# 义乌大剧院舞台灯光音视频设备采购项目招标答疑回复

义乌大剧院舞台灯光音视频设备采购项目招标答疑回复如下：

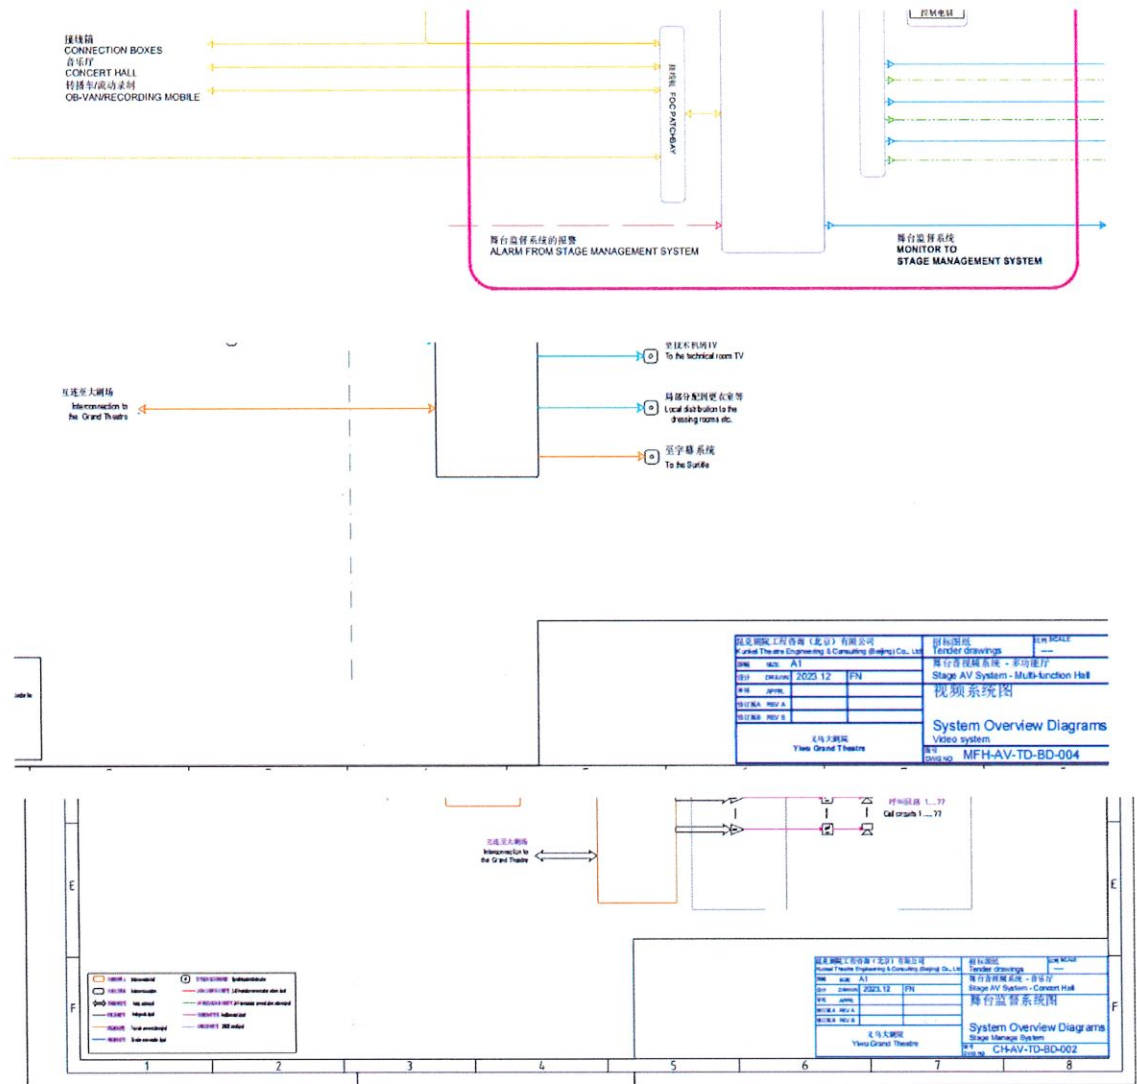
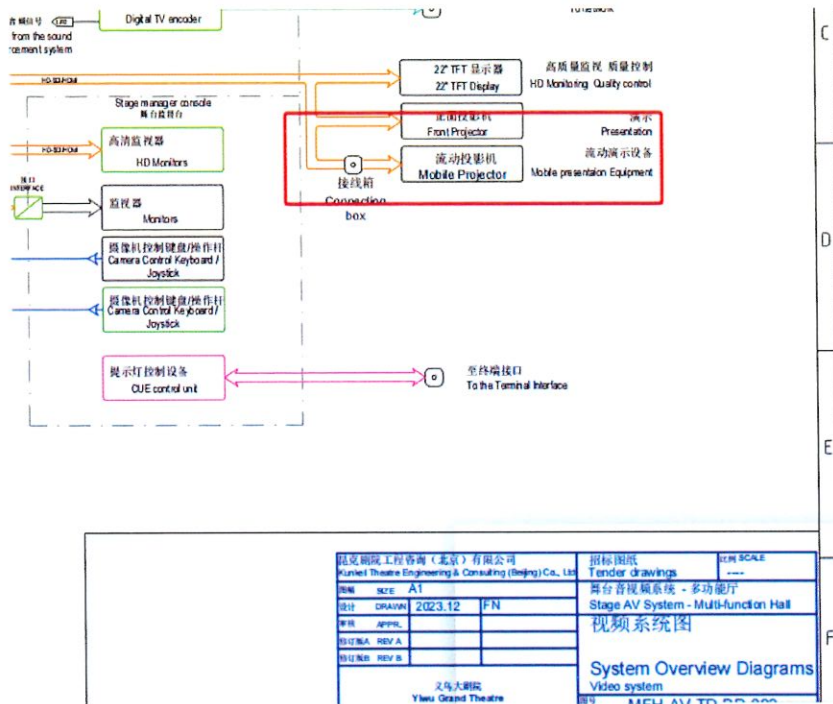
35、音视频图纸中系统图显示歌剧院、多功能厅和音乐厅之间需要互联互通，目

前图纸中无体现各厅建筑之间距离的信息，需要补充体现各厅距离的图纸以便估计互联互通的光纤等辅材数量。

回复：该项目为一个剧院综合体项目，光纤等线缆长度由投标人自行预估。

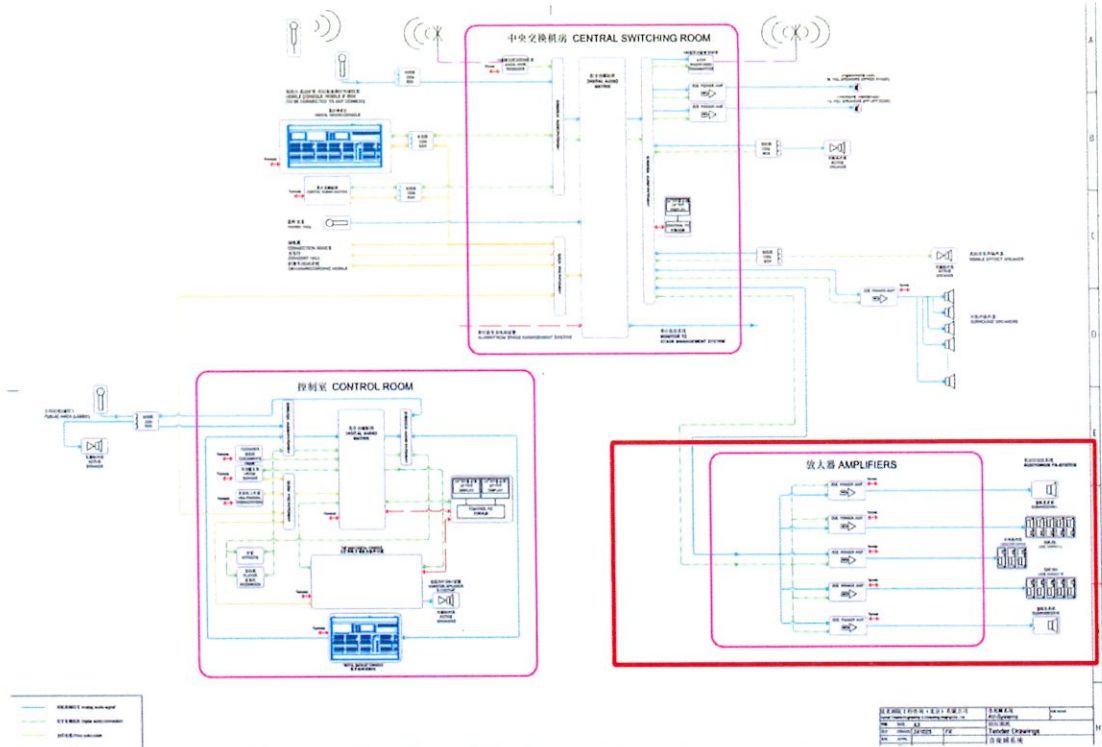
40、歌剧院图纸中未见功放间位置图，是否未预留音响功放间，系统图中将主扩音箱功放单独框出未放进机房中，是否单独预留了位置，请提供位置以便投标计算功放到末端音箱使用的线缆长度，若无预留位置请说明。

回复：请投标人仔细核对招标图纸，歌剧院已预留功放机房。

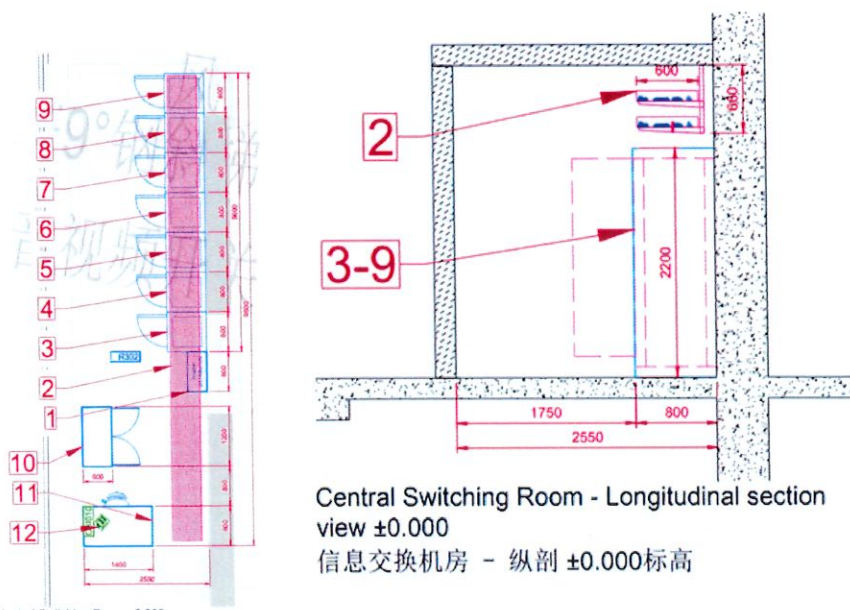
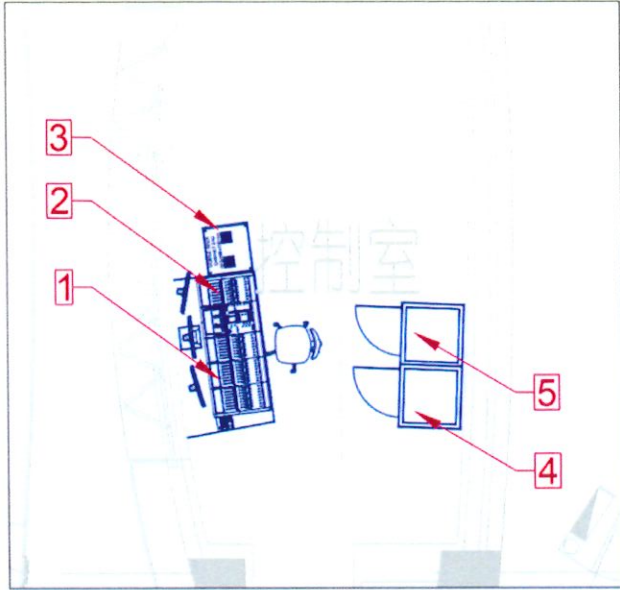
41、歌剧院机房机柜后贴墙布置不合理无法开门（如下图），机柜后需预留 600mm 空间安装设备及操作使用，需重新核实机房空间大小，以便其他照明灯光、空调、视频等设备的安装。

音乐厅控制室相同问题。

回复：各投标人需根据各自投标方案和已现有建筑条件优化机柜安装方式。
